## 新北市政府水利局 會勘通知單

會勘事由：「淡水區埤島里公司田溪淡金公路至埤島橋護岸改善工程」現勘說明會。

# 「淡水區埤島里公司田溪淡金公路至埤島橋護岸改善工程」 現勘說明會會議紀錄

三、淡水區埤島里公司田溪淡金公路至埤島橋護岸改善工程內容：

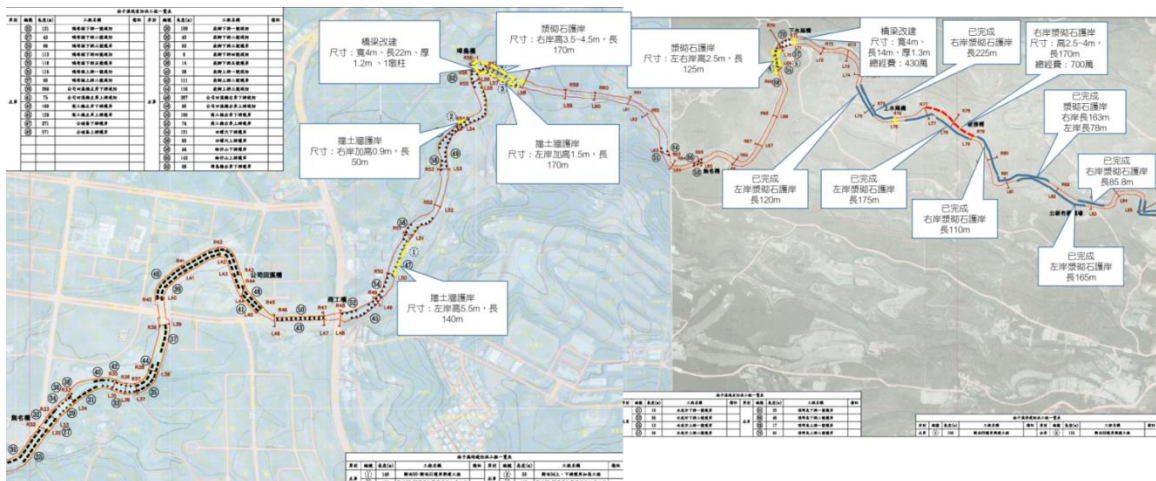
(一)早年有做過邊坡護岸工程，蛇籠護岸跟石塊堆疊護岸，但都在短時間崩落，公司田溪兩岸基腳淘刷嚴重，導致產業道路龜裂，希望將公司田溪水流衝擊段做穩固的護岸基腳保護工程，防止土地再被水流淘刷帶走。

1. 護岸保存對象皆為棄耕之水田，少部分為非經濟生產的家庭菜園。
2. 水質目測為中度污染，水流平緩。
3. 河灘上除禾本科及莎草科外，也有水丁香及蓼科水生植物。
4. 里長認為上方道路柏油有裂紋與護岸崩落有關，無疑扯太遠。
5. 右岸有蛇籠狀況良好。
6. 左岸堆疊之方形水泥塊部分崩垮，居民希望改為水泥重力護岸。

1. 個人觀察護岸崩落是因基腳掏空。應對症下藥，不是更改不同方式的護岸。應把原水泥方塊疊回，再以大塊石堆置保護基腳。
2. 此工程直接保存對象是棄耕水田，反而是次要。主要是減少土砂送到下游已成為市區的淡海新市鎮。

(一)公司田溪工程範圍附近兩岸皆有濱溪植被帶，建議未來工程不擾動。

(二)左岸坡地崩塌，非施作護岸即可解決，建議施作穩固邊坡基腳的工程，且減小工程量體，縮小對生態的影響。
